MINISTER OBRONY NARODOWEJ

Stosownie do postanowień § 35 uchwały Nr 190 Rady Ministrów z dnia 29 października 2013 r. – Regulamin pracy Rady Ministrów (M.P. poz. 979) uprzejmie informuję, że na stronie internetowej Biuletynu Informacji Publicznej Rządowego Centrum Legislacji w zakładce Rządowy Proces Legislacyjny został zamieszczony **projekt rozporządzenia Ministra Obrony Narodowej zmieniającego rozporządzenie w sprawie warunków technicznych, jakim powinny odpowiadać strzelnice garnizonowe oraz ich usytuowanie.**

ROZPORZĄDZENIE
MINISTRA OBRONY NARODOWEJ

w zmieniające rozporządzenie w sprawie warunków technicznych, jakim powinny odpowiadać strzelnice garnizonowe oraz ich usytuowanie

Tablica nr 1. Strzelnice o stałej linii otwarcia ognia.

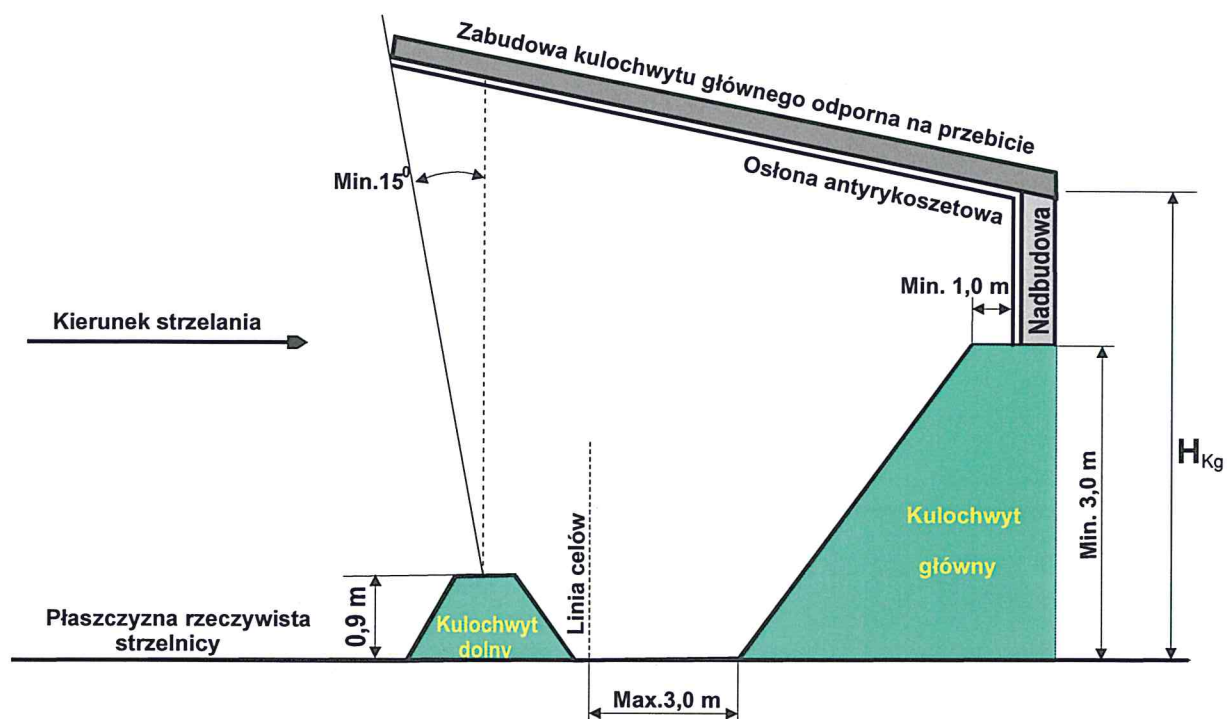
- 38) w załączniku nr 7 tablica 1 Strzelnice o stałej linii otwarcia ognia, otrzymuje brzmienie określone w załączniku nr 3 do rozporządzenia;
- 39) w załączniku nr 11:

Klasa strzelnicy	Wymagane budowle zabezpieczające	Promień strefy zagrożenia	Możliwość prowadzenia strzelań
IV	Kulochwyt główny Zabezpieczenia boczne Przesłona pionowa nr 1 Kulochwyt dolny przed linią celów najbliższą kulochwytowi głównemu Kulochwyt dolny pod przesłoną nr 1	5.100 m	Wszystkie strzelania
III	Jak dla strzelnic klasy IV	3.500 m	Wszystkie strzelania, z wyłączeniem użycia amunicji ciężkiej i amunicji z rdzeniem stalowym
II	Jak dla strzelnic klasy IV oraz: Przesłona pionowa nr 2 Przesłona pionowa nr 2A za linią celów 50 m Minimum 2 dodatkowe przesłony pionowe za każdą linią celów powyżej 100 m Zabezpieczenie poziome nad przesłonami pionowymi nr 1 i nr 2	głębokość z zakresu 150÷3.500 m*	Wszystkie strzelania
I	Jak dla strzelnic klasy II oraz: Zabudowa kulochwytu głównego Minimum 3 dodatkowe przesłony pionowe za każdą linią celów powyżej 100 m	rozmiar strefy niebezpiecznej	Wszystkie strzelania

* – przy zmniejszeniu strefy zagrożenia poniżej 1.000 m należy wykonać zabudowę kulochwytu głównego.

Uwaga: Na strzelnicach, które posiadają jedną linię otwarcia ognia i jedną linię celów, nie wykonuje się dodatkowych przesłon pionowych.

Rys. nr 5. Schemat zabudowy kulochwyty głównego

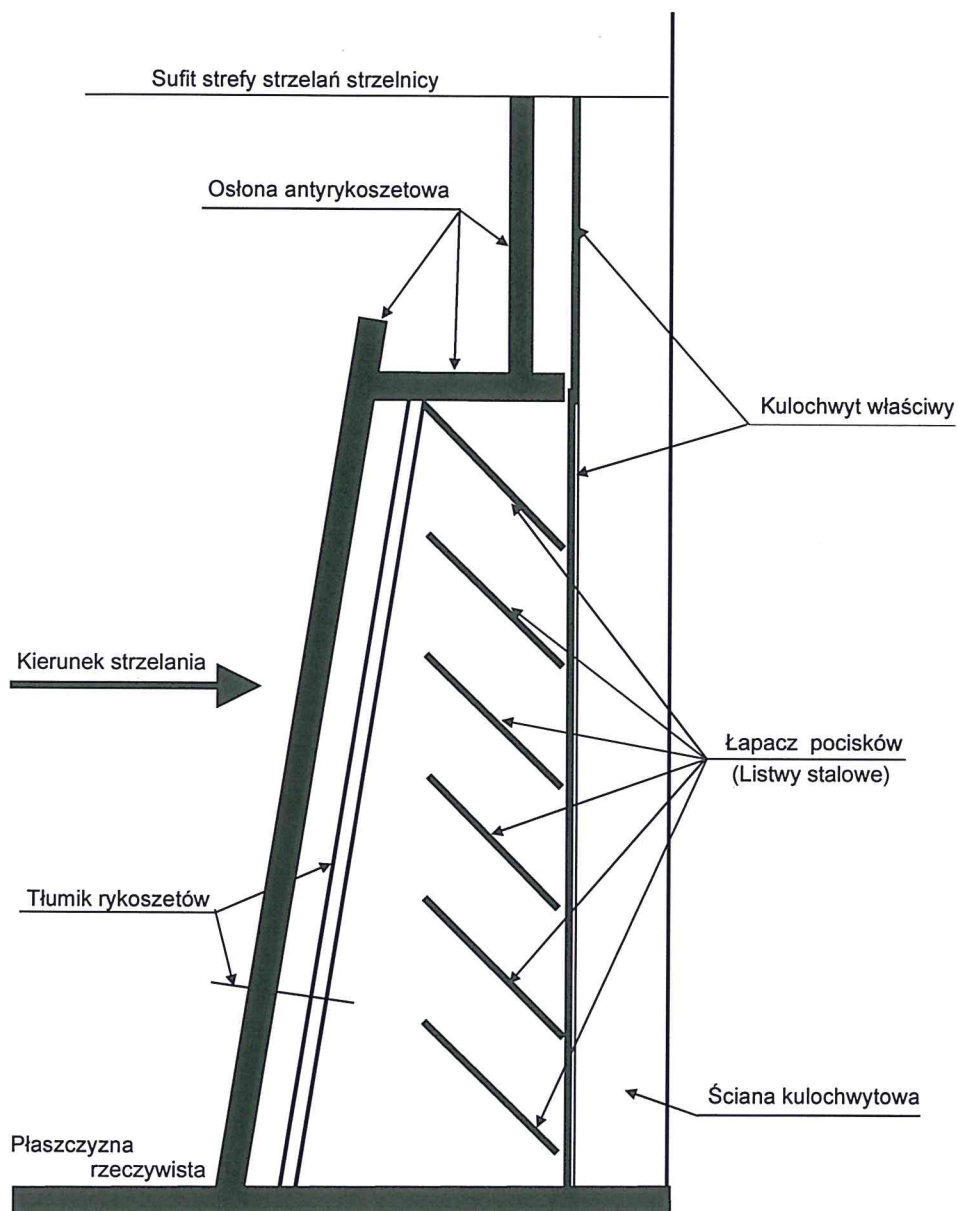
- a) rysunek nr 5 Schemat zabudowy kulochwytu głównego otrzymuje brzmienie określone w załączniku nr 4 do rozporządzenia;
 - b) dodaje się rysunek nr 7 – Schemat konstrukcji kulochwytu stalowego, w brzmieniu określonym w załączniku nr 5 do rozporządzenia.
